燃料破損時に原子炉建家から放出する放射性物質の低減のための判断について

令和 2 年 11 月 11 日

日本原子力研究開発機構

原子力科学研究所

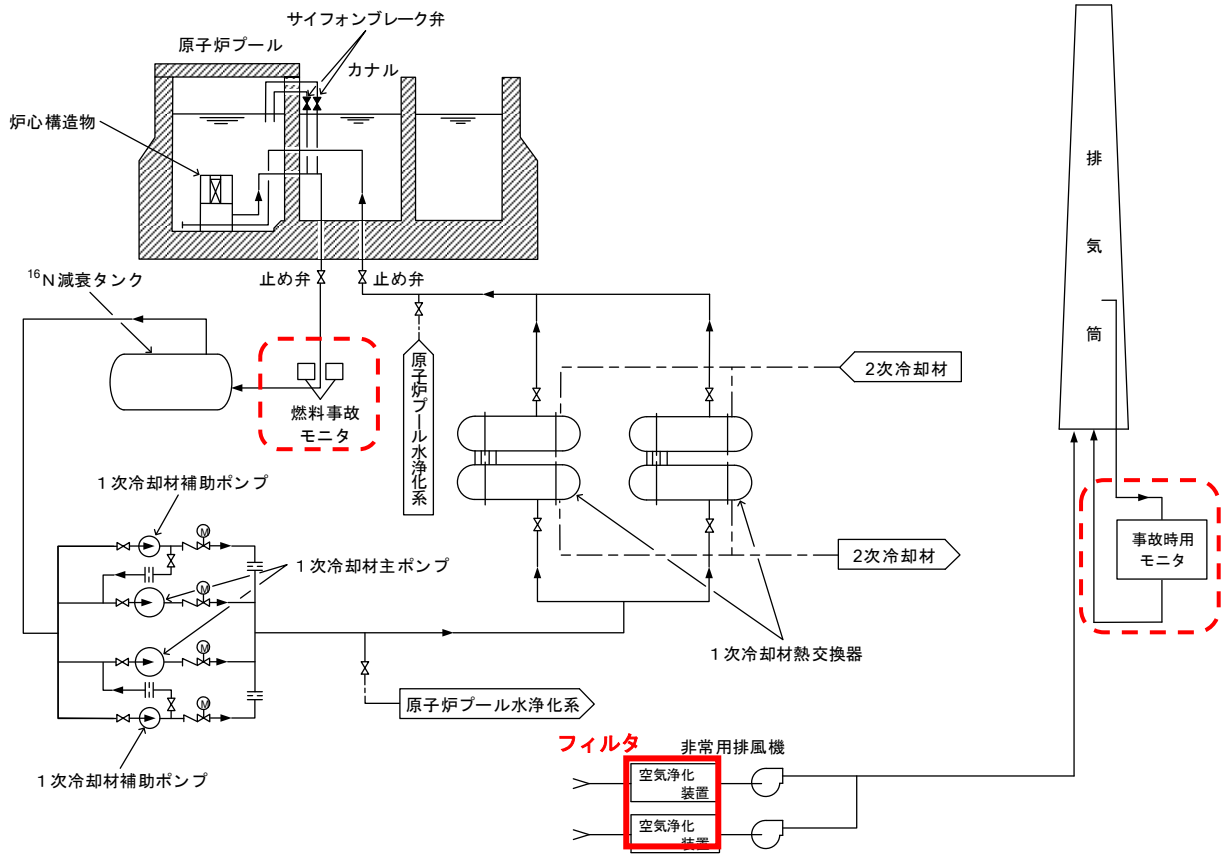
【R2.9.28 審査会合コメント】

- ・BDDB 時に、非常用排気設備を停止し、原子炉建家への閉じ込める場合の判断について、事象進展の想定とその対処方針を説明すること。

燃料破損が発生した場合は、非常用排気設備に切り替え、原子炉建家内の空気はヨウ素等の FP を除去し、大気に拡散放出する設計としている。BDDB に事象が進展した場合も、燃料破損の進展や程度にかかわらず、非常用排気設備が使用できる限りは、非常用排気設備により建家内を負圧にし換気を行う。

しかしながら、非常用排気設備が起動しない場合、非常用排気設備は起動したが空気浄化装置の損傷（フィルタの破損、脱落など）によりフィルタを介さないで放出してしまう場合、あるいは建家の損傷により非常用排気設備による負圧維持ができず損傷個所から環境に放出するような場合は、非常用排気設備のフィルタが有効に働いていないため、非常用排気設備を停止し FP 等を原子炉建家内に閉じ込めることとする。その際、目張り等を行い、環境への放出を極力抑えることとする。このため、非常用排気設備が使用できないことをもって、大規模損壊の場合として対策にあたることになる。

検出器位置概略図

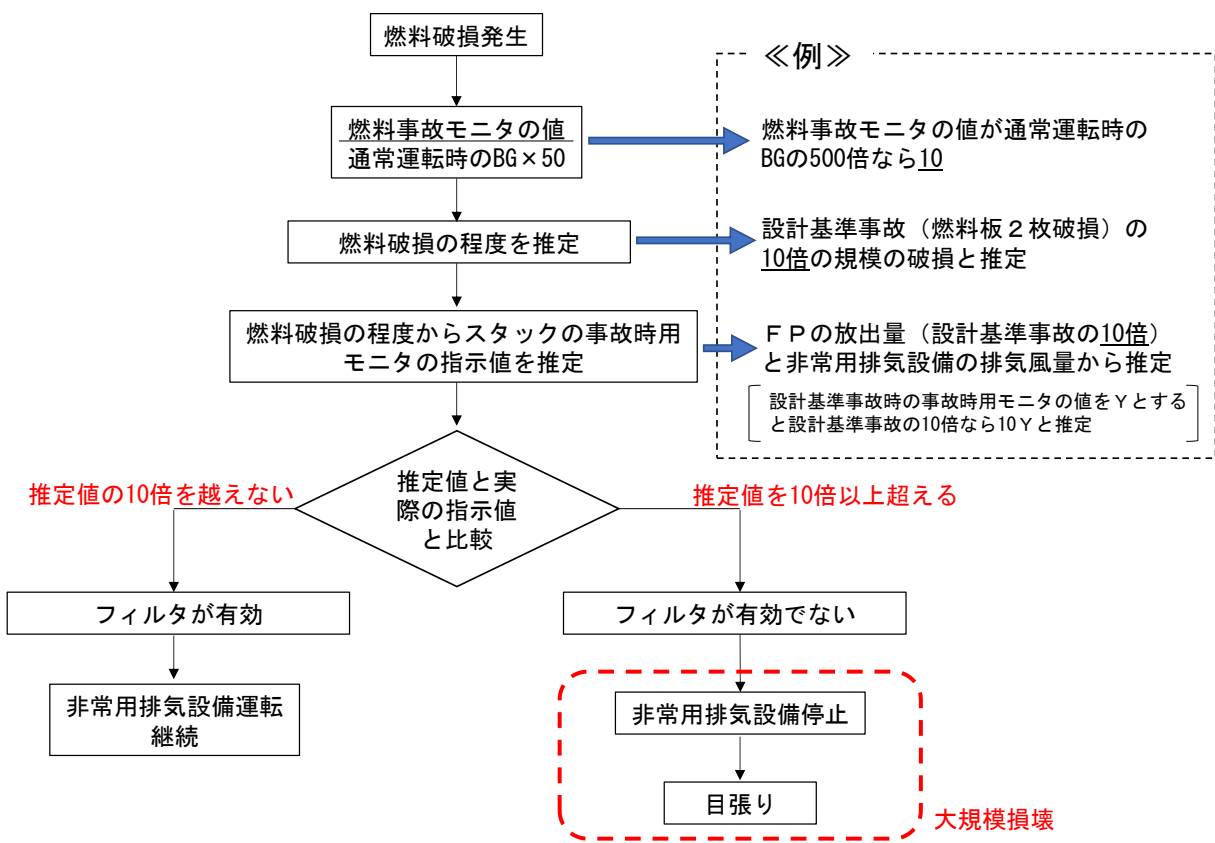
【R2.10.27 審査会合コメント】

- ・事故時用モニタの値の確からしさについて説明すること。
- ・非常用排気設備のフィルタ差圧計の確認方法について説明すること。

<フィルタが有効かどうかの判断>

燃料事故モニタにより燃料破損の程度は把握できる。流路閉塞事故が設計基準事故の程度（燃料板 2 枚の破損）であれば通常運転時におけるバックグラウンドの 50 倍の値であることから、燃料事故モニタの値を用いて燃料破損の程度を把握することが可能である。

したがって、スタックの常設の監視計器である事故時用モニタの値が、燃料破損の程度から推定した値（FP の放出量と非常用排気設備の風量から算出）程度であれば、フィルタが有効に働いていると判断でき、推定した値を 10 倍以上超える値であれば、フィルタが有効に働いていないと判断できる。仮にスタックの監視ができないような状況であればモニタリングポストの値で周辺への放出の状況を確認することになる。

なお、スタックのヨウ素濃度については、フィルタの除去効率が 99.9%以上であることからフィルタによる除染ができていなければ除染できているときの 1000 倍以上になる。

以下に、検出器位置概略図及び燃料破損発生時の対応フローを示す。
